# 再処理施設 廃棄物管理施設 MOX燃料加工施設

## 使用前事業者検査の状況及び 設工認申請に係る対応状況

令和3年7月26日

日本原燃株式会社

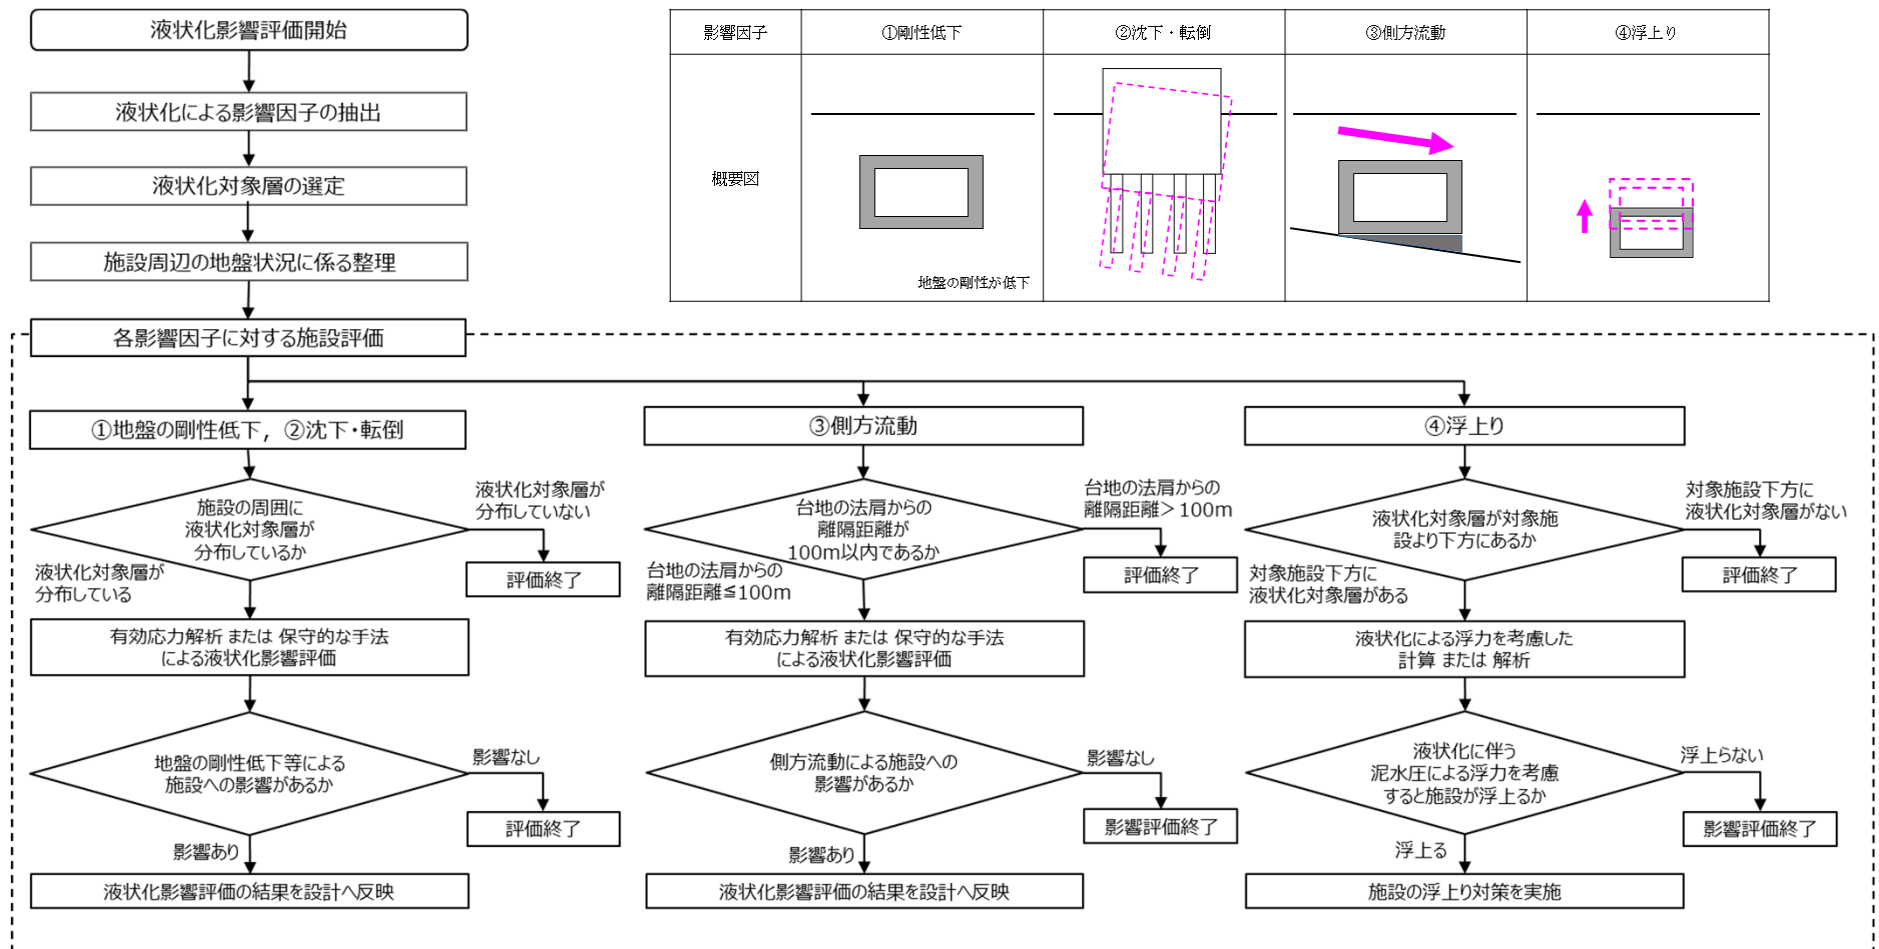
6/28審査会合での指摘事項を踏まえ、竜巻防護施設のうち、安全冷却水B冷却塔の飛来物防護ネットの液状化影響評価の評価手法及びその適用性について、検討結果を説明する。

- 安全冷却水B冷却塔の竜巻防護ネットの耐震評価（波及的影響評価）において、液状化時の作用荷重、損傷モードを整理した上で液状化影響評価の評価方針について説明する。
- 液状化影響評価における側方土圧算定へのウエスタガード補正式の適用性について、有効応力解析による比較検証を実施した。この結果を踏まえ、側方土圧荷重の設定は有効応力解析を用いることとする。

有効応力解析モデルと土水圧算定位置図

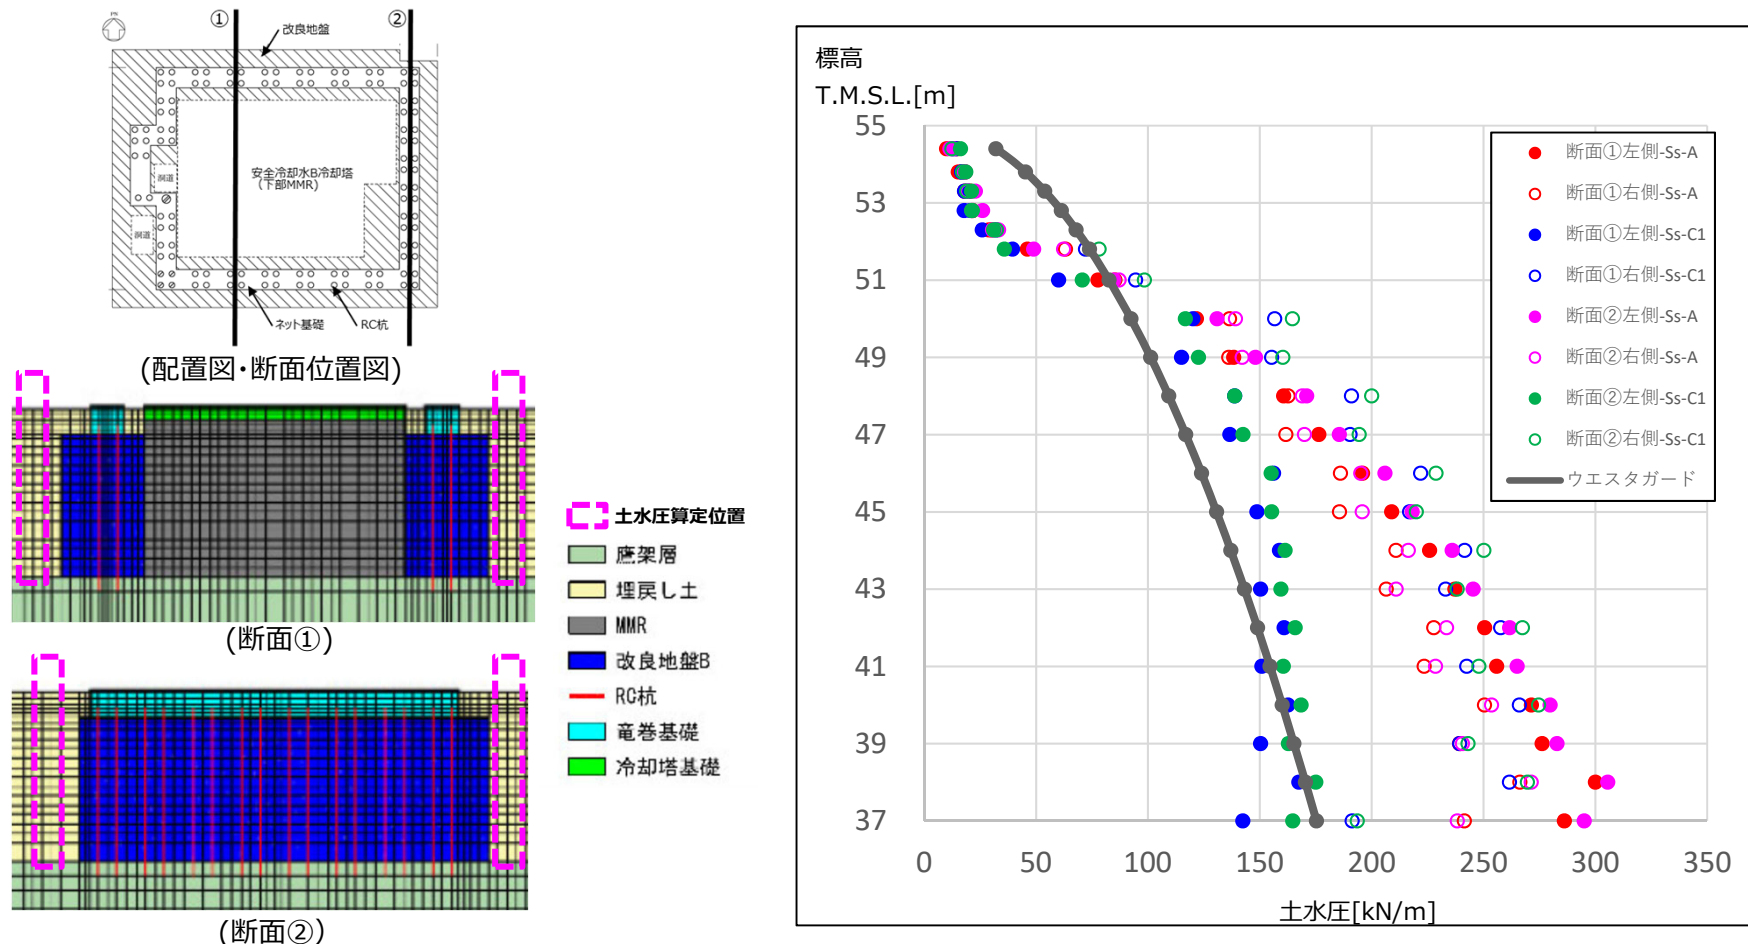
安全冷却水B冷却塔の竜巻防護ネットを対象とした左下図に示す2断面について代表2波（Ss-A,C1）に対して有効応力解析を実施した。改良地盤側方に作用する土水圧荷重の合計値が最大となる時刻の荷重分布を有効応力解析による土水圧分布として右下図に示す。また、ウエスタガード補正式による荷重分布を同図に合わせて記載する。

ウエスタガード補正式による動水圧は、基準地震動が作用した際の土水圧を適切に表せないことが有効応力解析との比較により判明したことから、液状化影響評価の側方土圧は有効応力解析による土水圧を用いて設定することとする。
